**Beschikking van
Gedeputeerde Staten van Noord-Brabant**

op de op 11 oktober 2017 bij hen binnen gekomen aanvraag van Merck Sharp & Dohme BV (MSD), om vergunning krachtens de Wet algemene bepalingen omgevingsrecht voor het wijzigen van de werking van de inrichting, voor de inrichting gelegen aan Veersemeer 4 te Oss.

zaaknummer
17100683

Verslag bouw-/ sloopoverleg

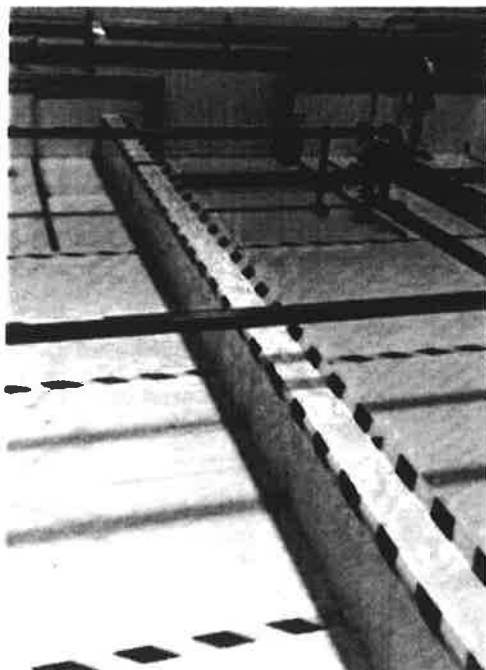
- De trap vanaf dakvloer cleanrooms naar installatieruimte rust op het plafond van de cleanrooms. Op locatie is geen ondersteuningsconstructie zichtbaar. Volgens productietekening van de plafonds zijn deze berekend op een belasting van 25 kg/m² en een puntlast van 120 kg.

Product reference: KS1100UT-S

Safe working loads: 0.25kN/m² UDL OR 1.2kN point load (Operative and carried items)

- Aantonen dat de constructieve veiligheid voldoende geborgd is.
